吹付けロックウール被覆外壁(FP060NE-9305)を用いた防火設備の連結マニュアル Q&A

本Q&Aは、令和2年6月発行した「吹付けロックウール被覆外壁を用いた防火設備の連結マニュアル」の円滑な運用のため、上がった質問に対し見解書を作成しました。本連結マニュアルの適切な運用に向け、ご活用願います。

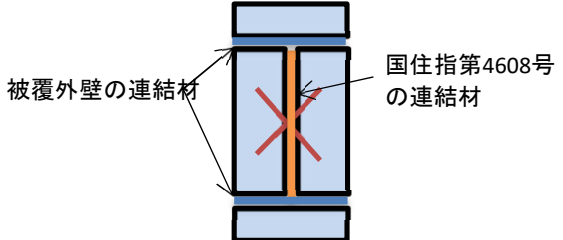
| No. | 項目 | 質問 | 見解 |
|-----|---------|--|---|
| 5 | 2. 適用範囲 | 国住指第4608号の連結材を、段窓・連段窓の場合、無目間に用いてもよいですか。 | <p>現在の知見では、組込むことはできません。</p>  <p>被覆外壁の連結材</p> <p>国住指第4608号の連結材</p> |

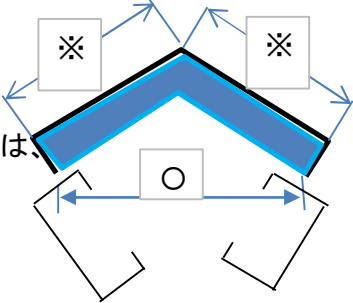
| No. | 項目 | 質問 | 見解 |
|-----|--------|---|--|
| 14 | 4. 共通③ | 右図のような緩い角度で構成された出隅パネルの見付は、○寸法で考えてよいですか。  | パネルの見付は、90度コーナーと同様の押さえ方とし、角度の頂点から見付寸法※を確保してください。 |

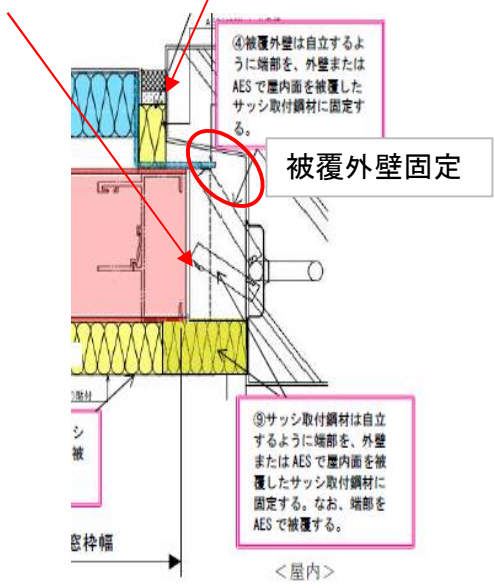
| No. | 項目 | 質問 | 見解 |
|-----|------------------|---|---|
| 16 | 4. 共通④ | <p>被覆外壁の固定部の被覆は必要ですか。</p> | <p>被覆外壁の固定部もAESでの被覆が必要です。ただし、被覆外壁と外壁の空隙部をAES充填し、かつサッシ取付鋼材の端部の屋内側をAESで被覆している場合は、固定部の被覆と同等に扱えます。</p>  <p>④被覆外壁は自立するように端部を、外壁またはAESで屋内面を被覆したサッシ取付鋼材に固定する。</p> <p>被覆外壁固定</p> <p>⑤サッシ取付鋼材は自立するように端部を、外壁またはAESで屋内面を被覆したサッシ取付鋼材に固定する。なお、端部をAESで被覆する。</p> <p>シ 被</p> <p>窓枠幅</p> <p><屋内></p> |

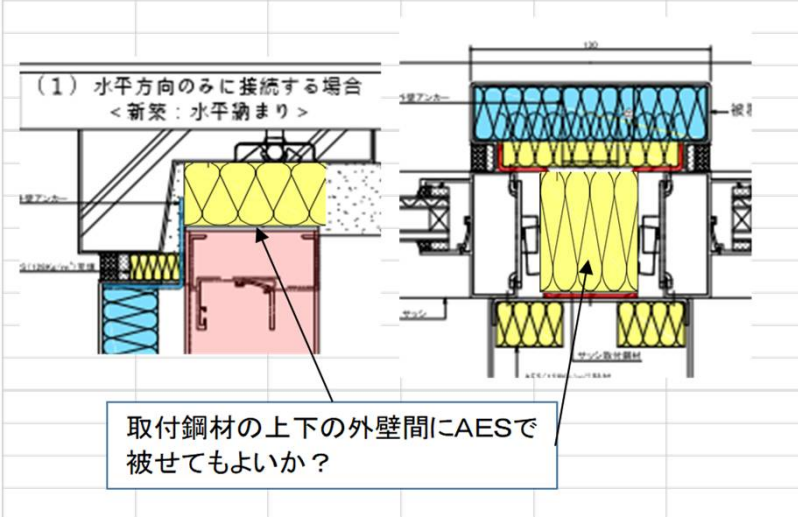
| No. | 項目 | 質問 | 見解 |
|-----|--------|---|---|
| 21 | 4. 共通⑪ | <p>室内側のAESの厚さ押さえはA寸法でいいですか。</p>  | <p>Bの厚さが25mm確保してください。</p> |

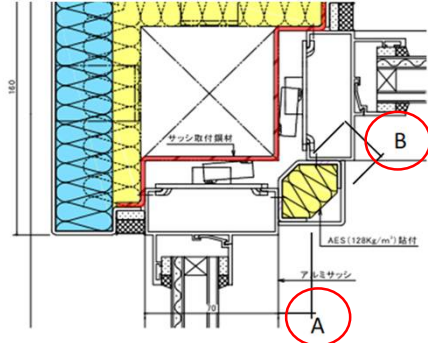
| No. | 項目 | 質問 | 見解 |
|-----|-------------|--|---|
| 26 | 4.(3) | <p>水平方向と垂直方向を接続する場合、右図の○印部分も可ですか。</p>  | 可です。 |
